改善箇所説明図 ②

基準不適合発生箇所

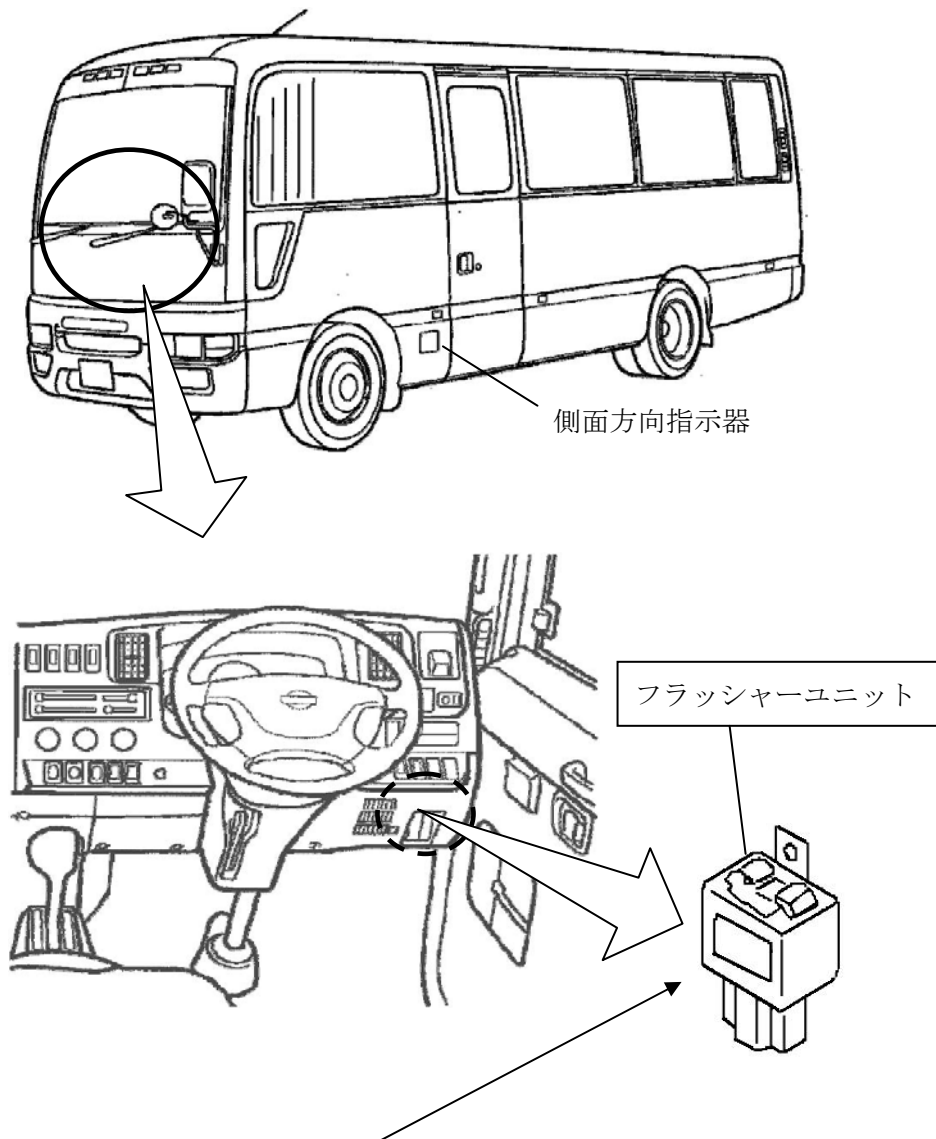
側面方向指示器を増設した車両の方向指示器において、誤って4灯用のフラッシャーユニットを使用したため、自動車の前面または後面に備える方向指示器が故障した場合に、運転者席の作動状態表示装置の点滅回数が変化しない。

全車両、フラッシャーユニットを6灯用に交換する。なお、交換するフラッシャーユニットは①の対策品を使用する。

識別：銀色のシールをモデルナンバープレートに貼る
